**Avis délibéré de l'Autorité environnementale  
sur le projet de parc éolien en mer  
au large de Saint-Brieuc et son raccordement  
(22)**

**n°Ae : 2016-14**

Figure 5 : Plan de câblage qui figure dans le dossier (présenté à la commission nautique locale du 23 février 2016) et plan de câblage issu de la grande commission nautique du 1er avril 2016. La zone de convergence des câbles sert de base à la délimitation de la zone d'exclusion de pêche

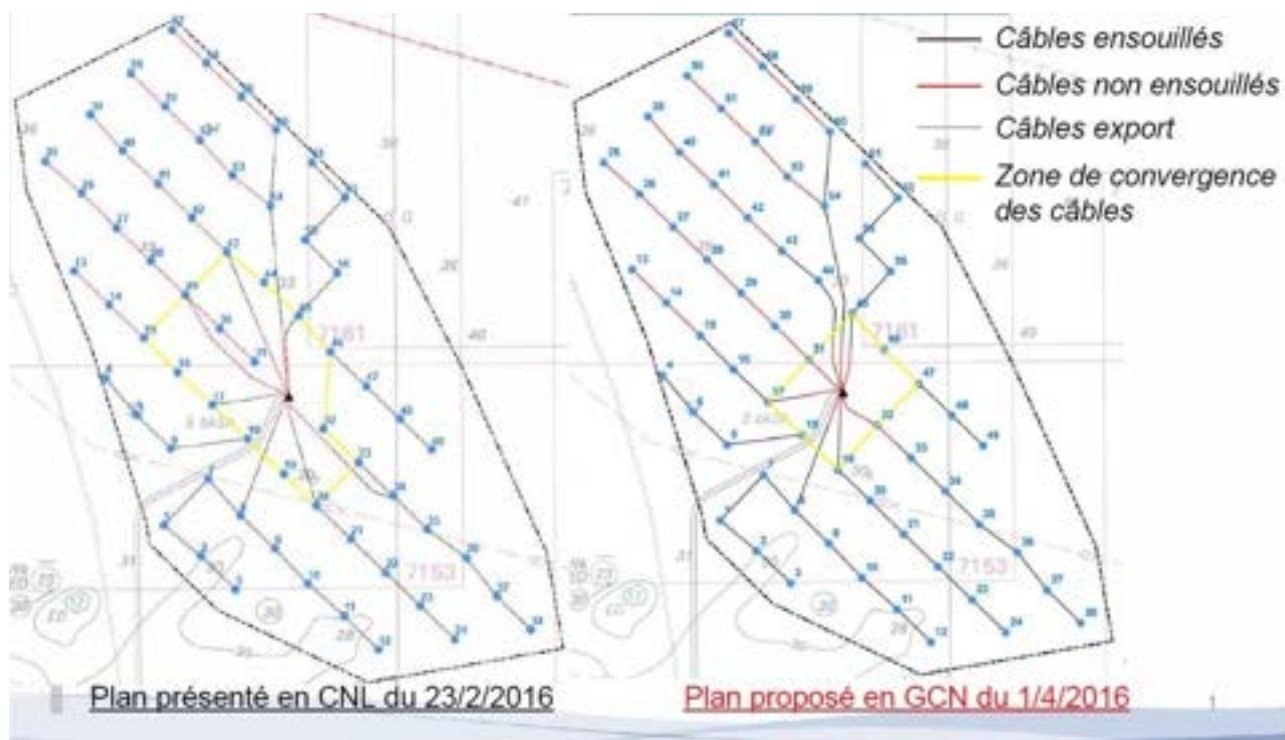
diffère de celui qui figure dans le dossier et qui conduit à une zone de restriction d'usage réduite et à un tracé plus simple avec une longueur totale de câbles moins grande. Il a été indiqué oralement à la rapporteure par le maître d'ouvrage que ce plan de câblage serait retenu.

***L'Ae recommande que le plan de câblage proposé à l'issue des réunions de la commission nautique locale du 23 février 2016 et de la grande commission nautique du 1<sup>er</sup> avril 2016, accompagné des motivations de cette proposition, figure dans le dossier soumis à l'enquête publique.***

Figure 11 : carte présentée à la commission supérieure des sites le 18 février 1016  
(Source : dossier du maître d'ouvrage)

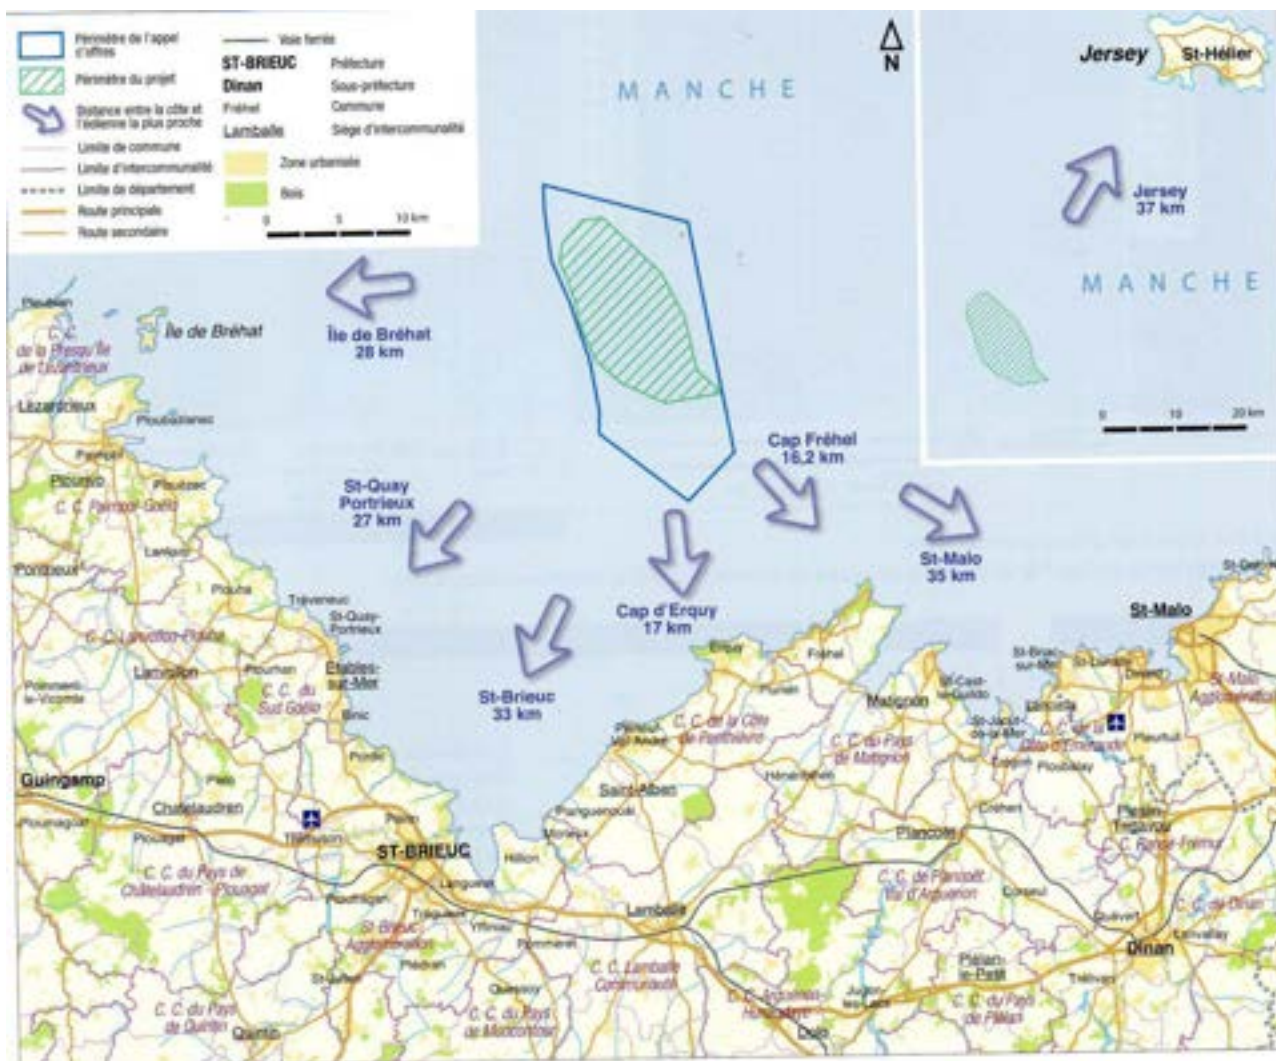
L'Ae considère que le paysage sera donc significativement modifié pour les visiteurs qui fréquentent le site du cap Fréhel comme pour tous les riverains de la baie. Elle ne partage pas totalement une des conclusions de l'étude qui indique que « les sites terrestres exposés à de forts niveaux d'impact visuel restent très minoritaires et ponctuels à l'échelle d'un linéaire de littoral très important (environ 350 kilomètres au sein de l'aire d'étude éloignée) ».

***L'Ae recommande aussi au maître d'ouvrage de modifier l'appréciation du niveau d'impact sur le paysage dans le cas particulier du site du Cap Fréhel.***
